**Rapport d'enquête de la commission d'enquête publique.**

**LE PLAN DE PREVENTION DES RISQUES NATURELS  
PREVISIBLES LITTORAUX DU  
« PAYS D'OLONNE »**

**Communes : Brem sur Mer, le Château d'Olonne, L'Île  
d'Olonne, Olonne sur Mer, les Sables d'Olonne**

## Enquête publique relative au Plan de Prévention des Risques Littoraux (PPRL) « Pays d'Olonne »

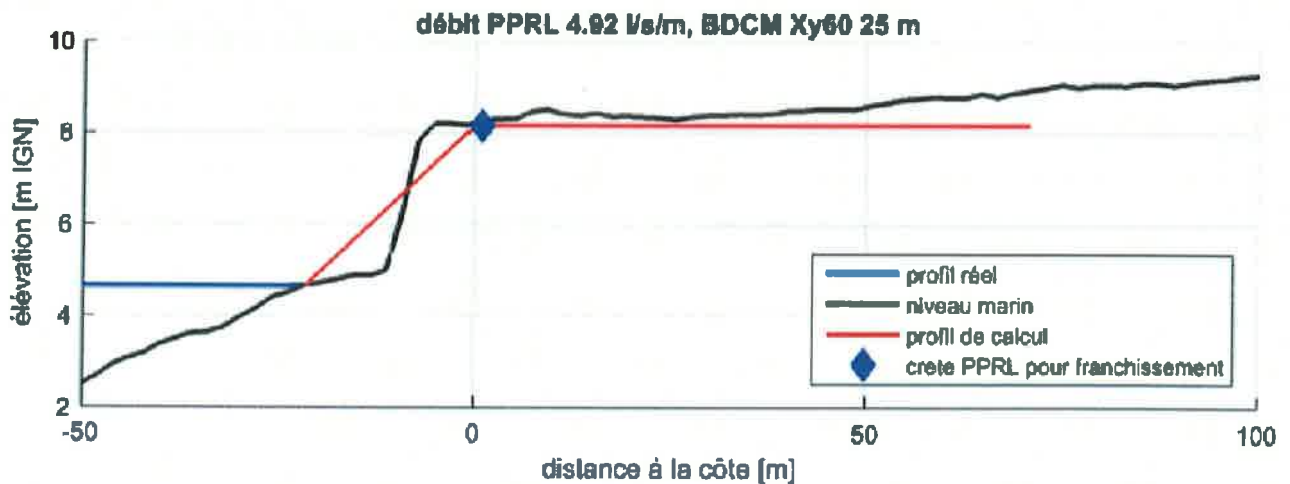
L'étude du test de digue effectuée dans le secteur est référencée 22p4

Elle est localisée dans la partie basse du remblai, juste avant la montée vers la corniche.

#### 2.2.1.7.1 Secteur du boulevard de Lattre de Tassigny au Château d'Olonne.

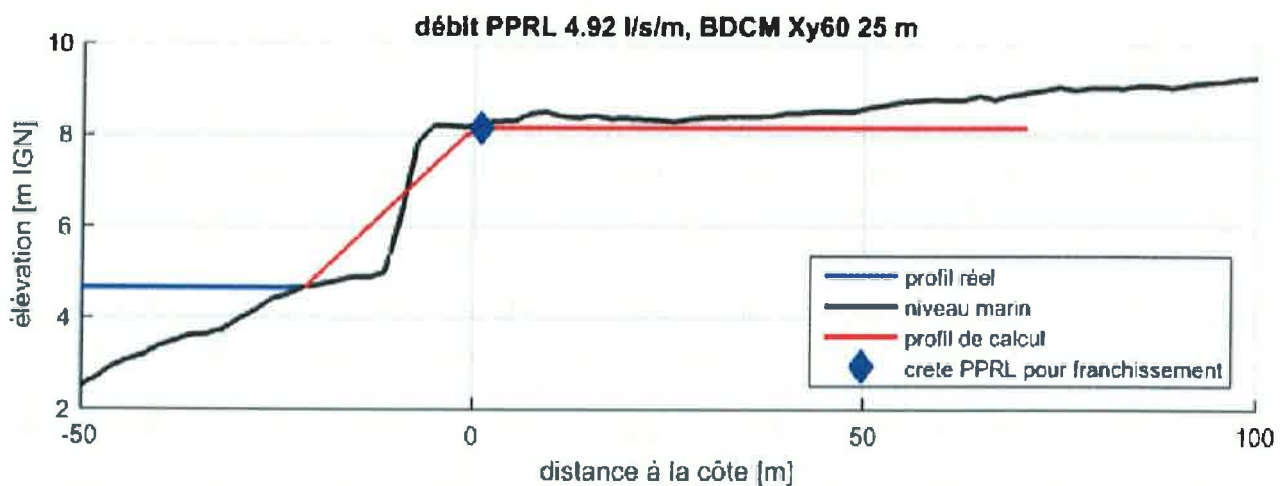
L'étude du test de digue effectuée dans le secteur est référencée 22p4

Elle est localisée dans la partie basse du remblai, juste avant la montée vers la corniche.

La commission d'enquête, dans son procès-verbal de synthèse, a questionné la DDTM sur la pertinence de maintenir certains immeubles dans la BDCM des 50 m. Dans son mémoire en réponse, la DDTM indique :

- Que la bande de 50 m est retenue à cause d'un débit franchissant estimé supérieur à 50 L/s/m
- Sur l'exclusion des immeubles de 2<sup>ème</sup> rang, la DDTM répond que les études ont montré un fort débit franchissant potentiel (> 50 L/m/s) mais n'ont pu modéliser la force des vagues. Toutefois, si un bâtiment venait à être démoli, l'immeuble de deuxième rang deviendrait en premier rang
- À la question de savoir à quelle hauteur d'un immeuble, une BDCM s'annule, la DDTM répond que l'on peut admettre qu'à une certaine hauteur, une BDCM s'annule mais qu'il n'est pas à exclure qu'un bâtiment puisse s'écrouler sous l'impact des chocs mécaniques.
- À la question d'une adaptation du règlement aux spécificités présentées par le remblai, secteur par secteur, la DDTM répond que cela est déjà envisagé dans le règlement (*pour les bâtiments de 1<sup>er</sup> ou 2<sup>ème</sup> rang par exemple*)
